Dodatek č. 1 ke Smlouvě o dílo č. 2154/05/23-P ze dne 17. 7. 2023

**Zakázka č. ZD/18/422 Rekonstrukce a přístavba gastro provozu pavilonu L Oblastní nemocnice
Náchod – stavební práce**

Vstupní dveře s oknem 1.NP (kancelář)

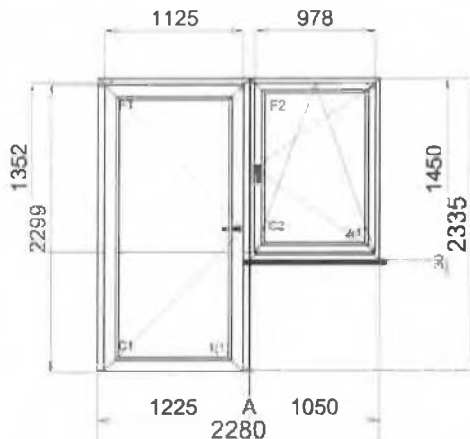
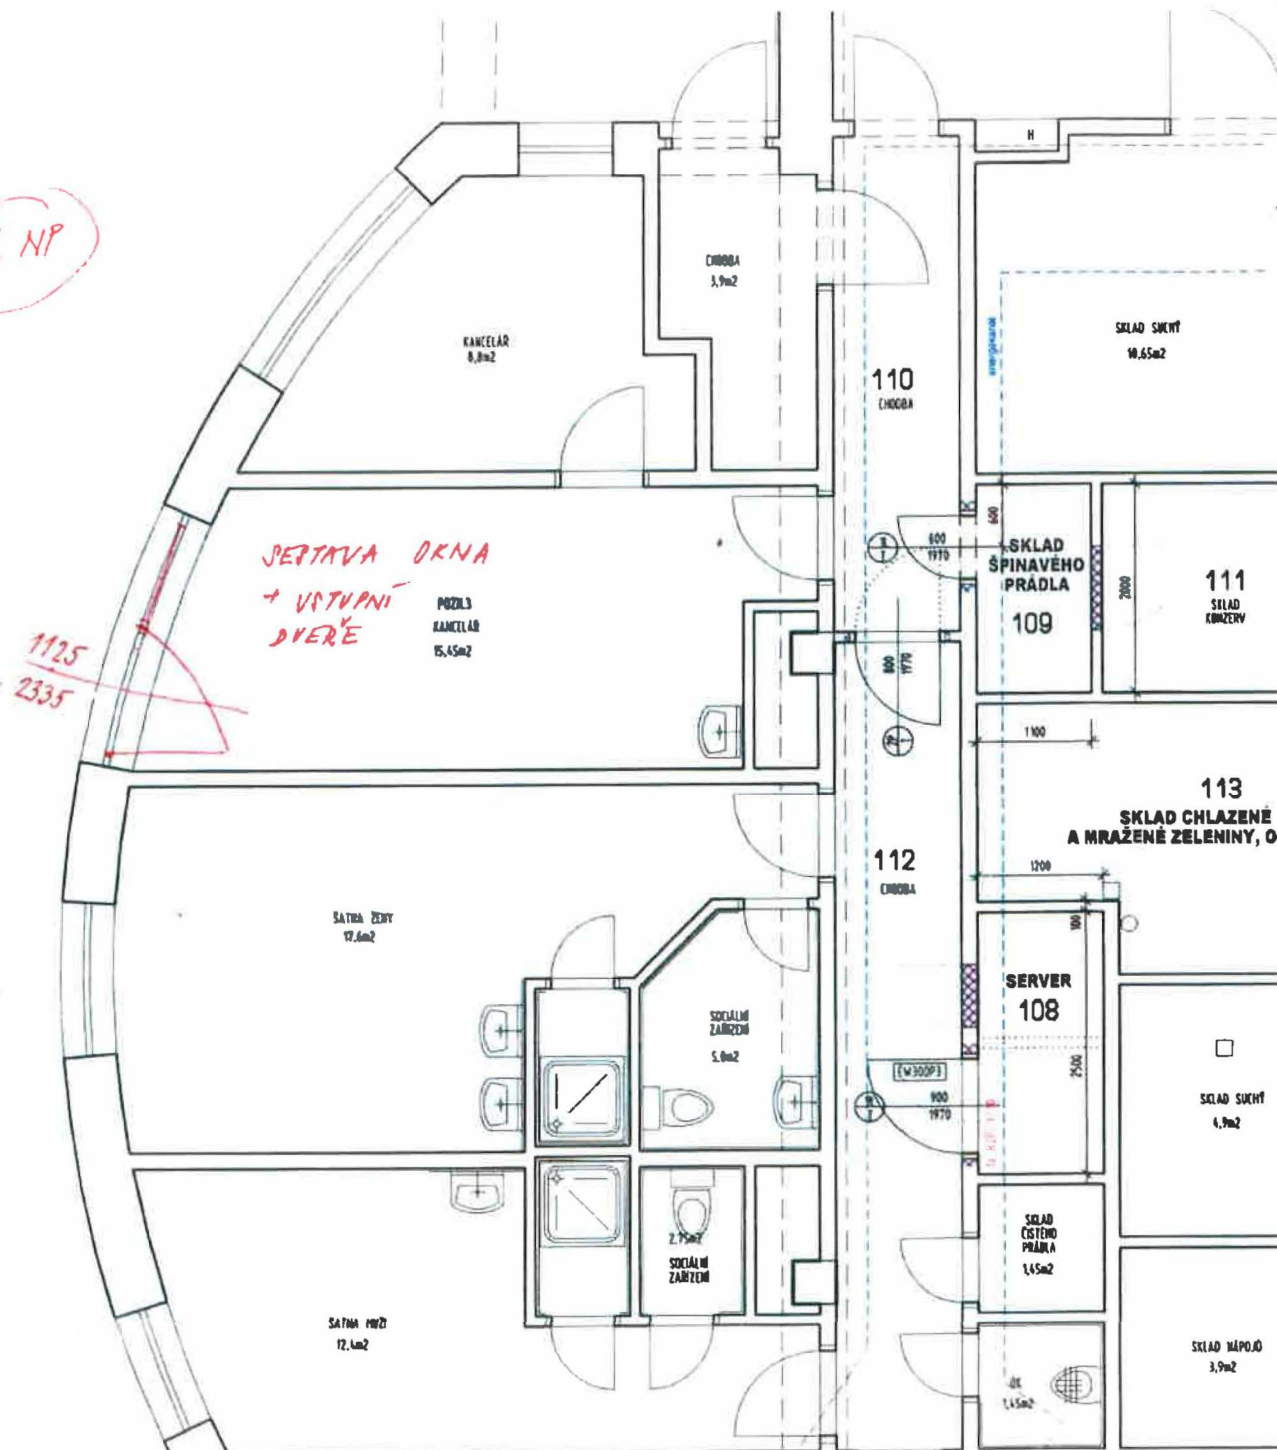
V 1.NP v kanceláři m.č. 142 bude vybouráno a osazeno nové plastové vstupní dveře a okno včetně nového vnitřního parapetu a vnitřních žaluzií. Viz zákres pozice

Stávající sestava okna a dveří byla na základě upozornění uživatele zjištěna v nevyhovujícím stavu a investor a uživatel požaduje tuto venkovní výplň otvoru vyměnit.

Střešní č. 2: S2

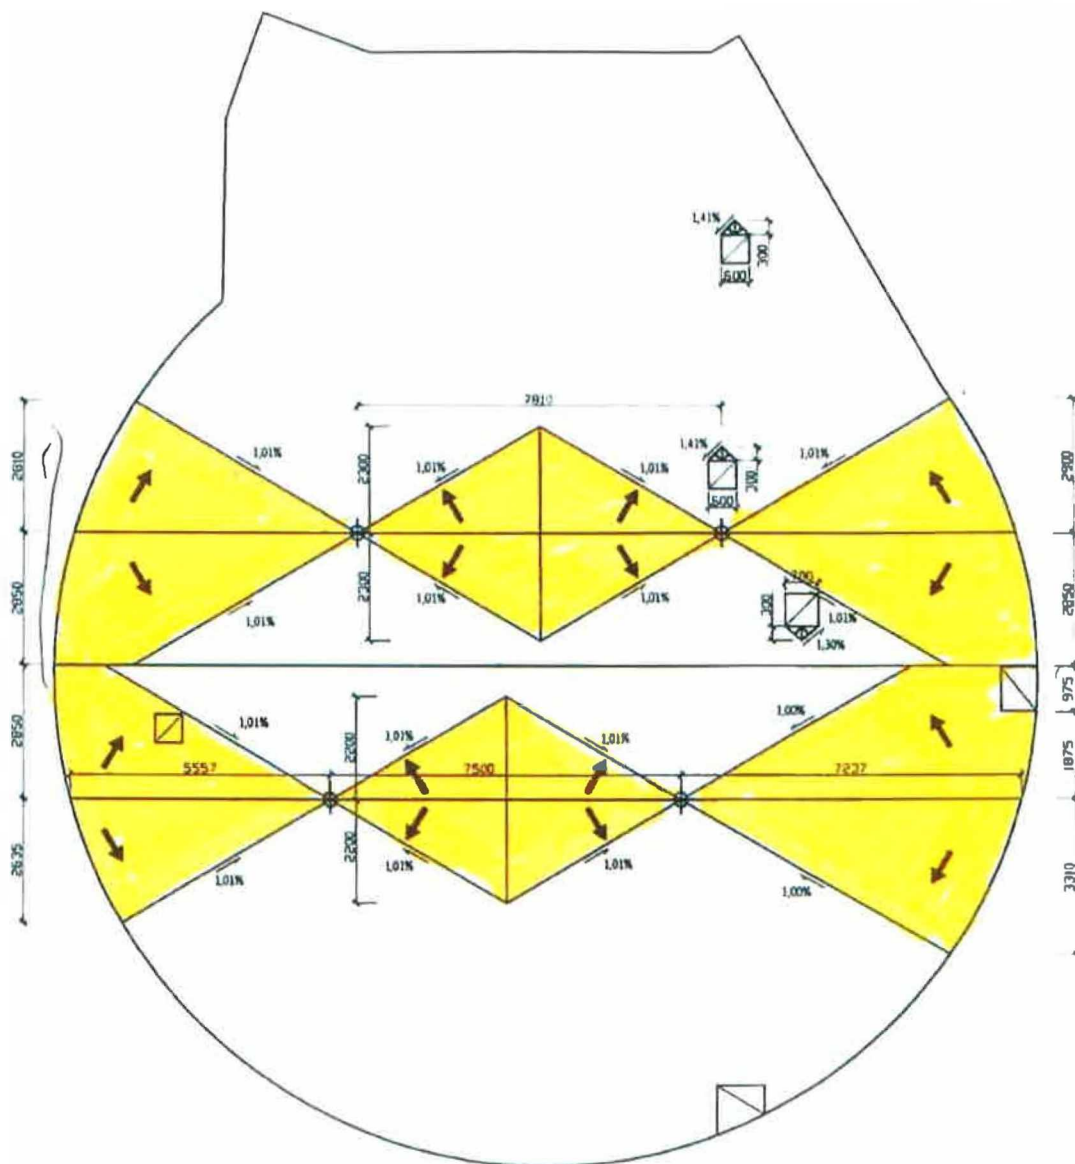
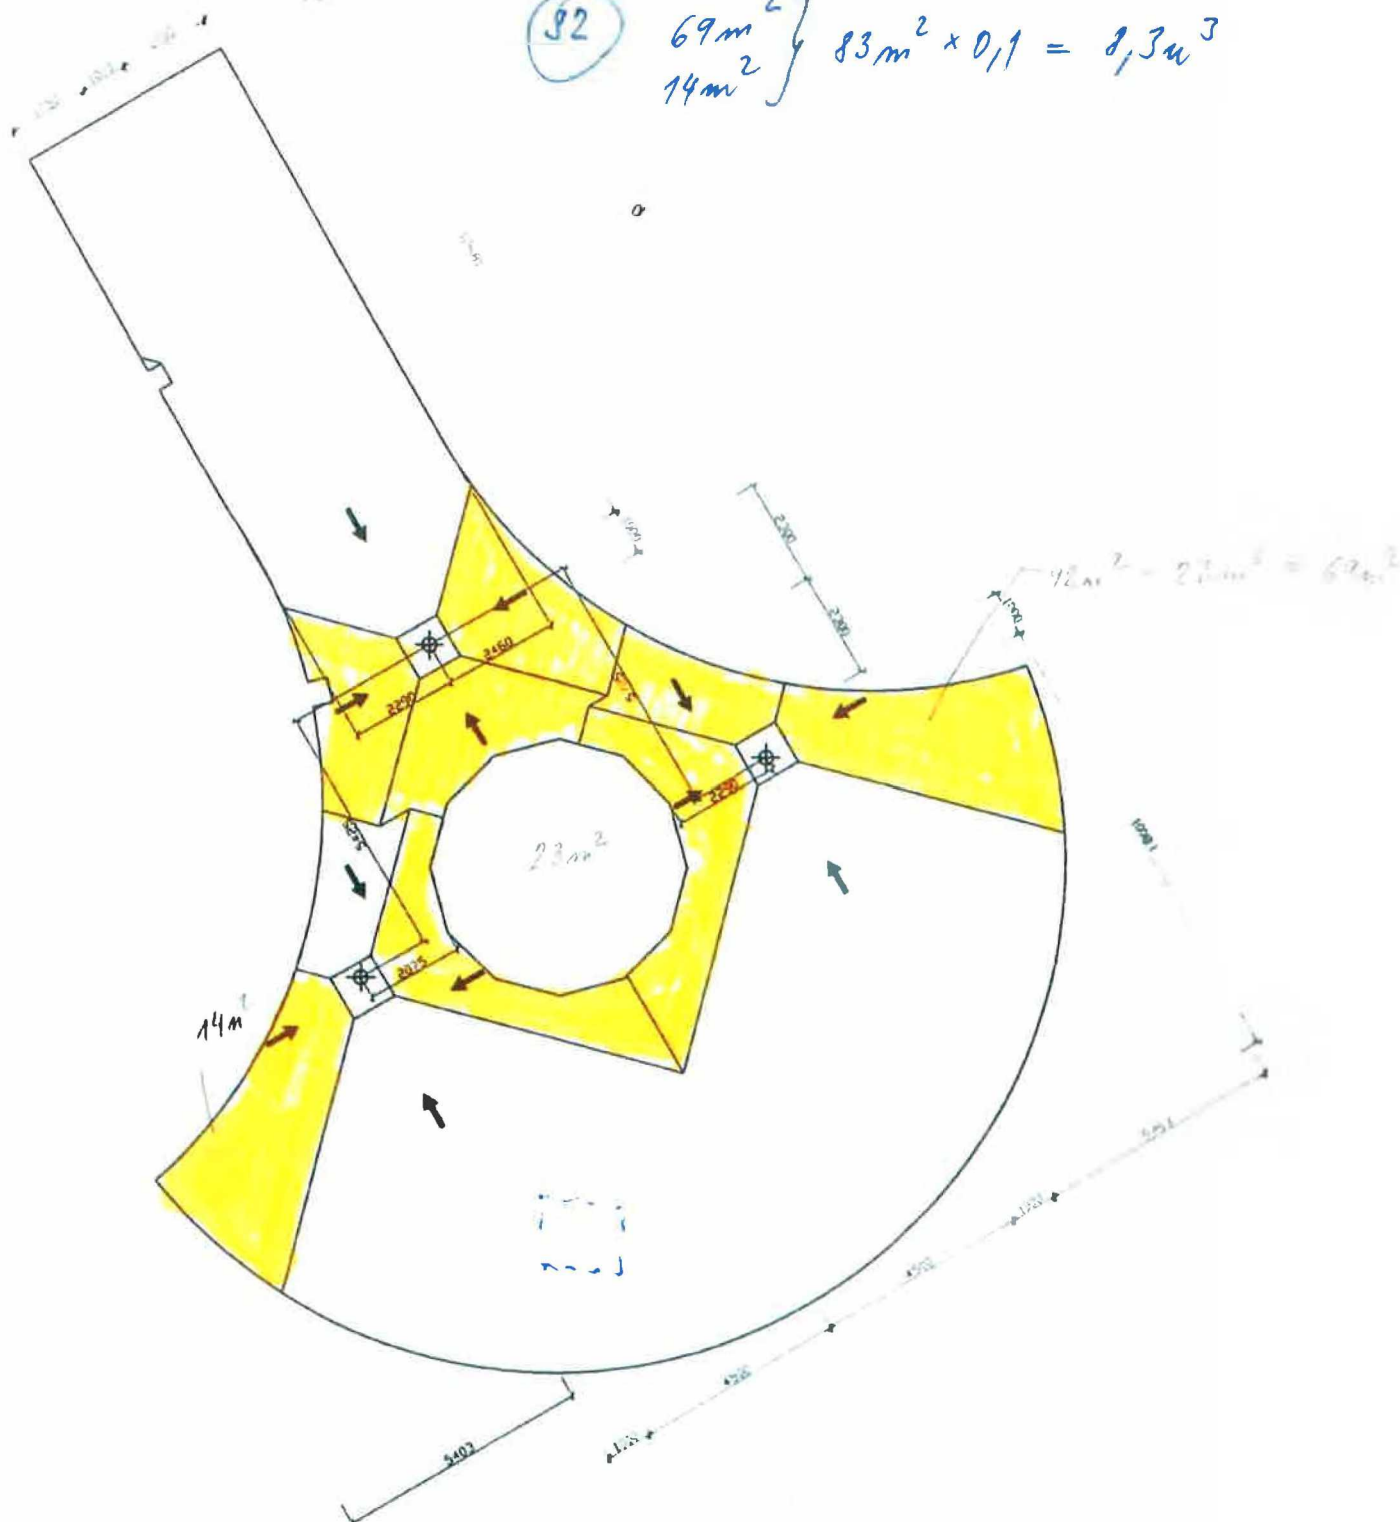
Plocha: 387,71 m²

Rozhánčí klíny: EPS 200, spád 4 %, min tl 10 mm

Plocha: 269,05 m²

Spádové křížky EPS 200, spád 2 %, min tl 20 mm

ATIKA A27

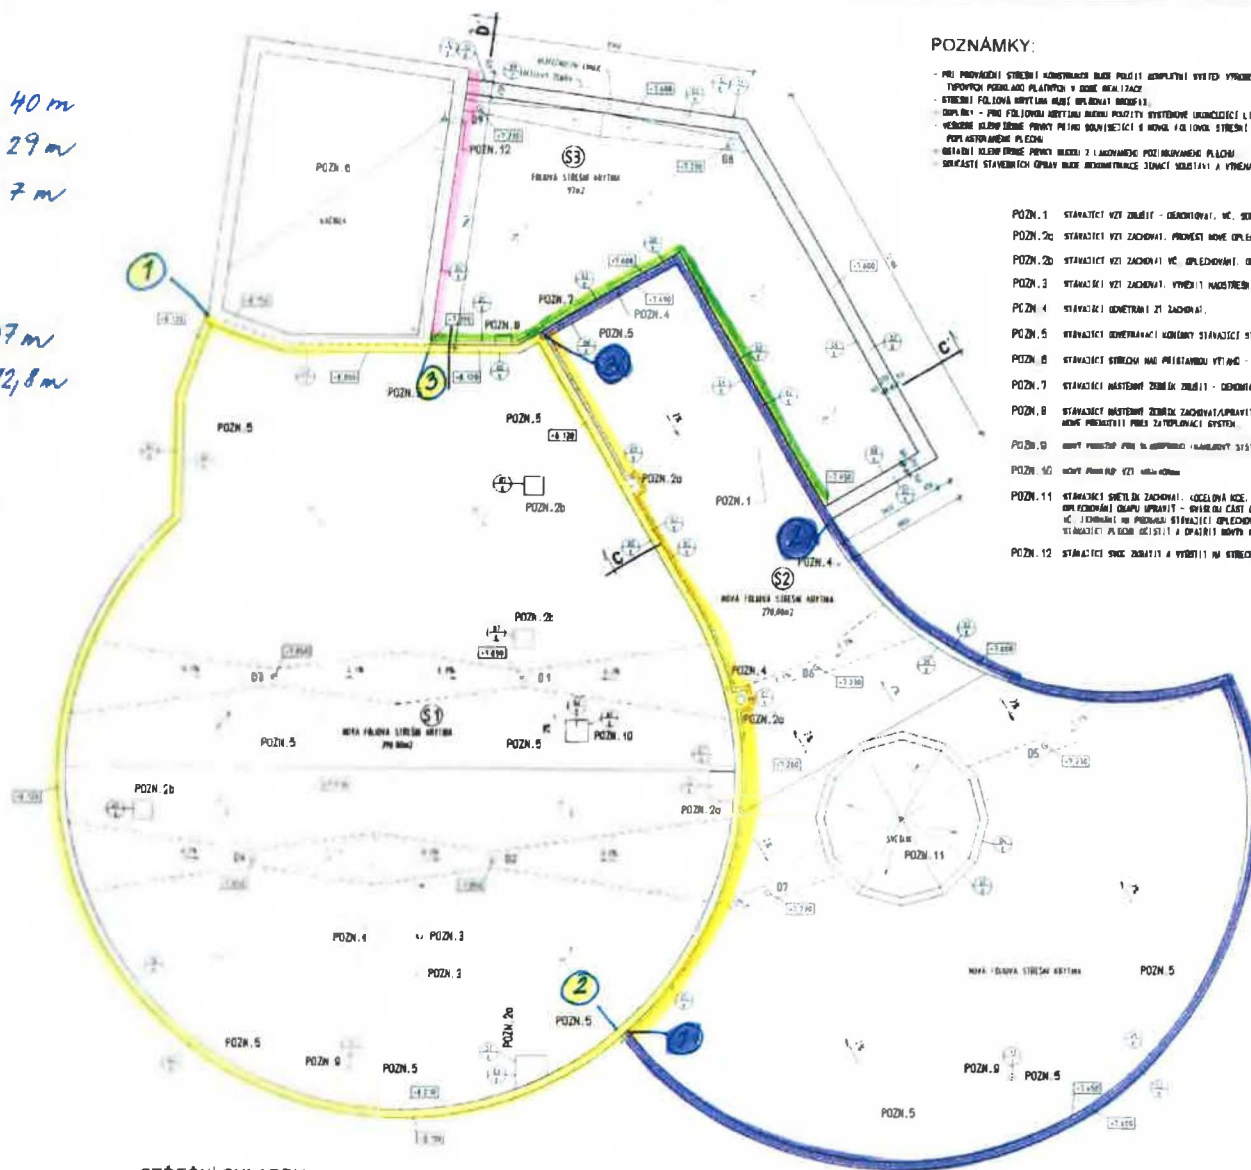
VV		"tendrová položka - SoD"					
	VV		"doplnění vytažení svislé izolace na atiku Atika 2-1" 26 7*0 7		18 690			
	VV		"Atika střechy S3 ve styku se stěnou u výtahu a schodiště" 8,7*0,8		6 960			
	VV		Součet		25 650			
29	M	62853004	pás asfaltový natavitelný modifikovaný SBS tl 4,0mm s vložkou ze skleněné tkaniny a spalitelnou PE fólií nebo jemnozrnným minerálním posypem na horním povrchu	m2	30,780	152,00	4 678,56	SoD
	VV		"tendrová položka - SoD"					
	VV		25.65*1,2 "Přepočtené koeficientem množství		30 780
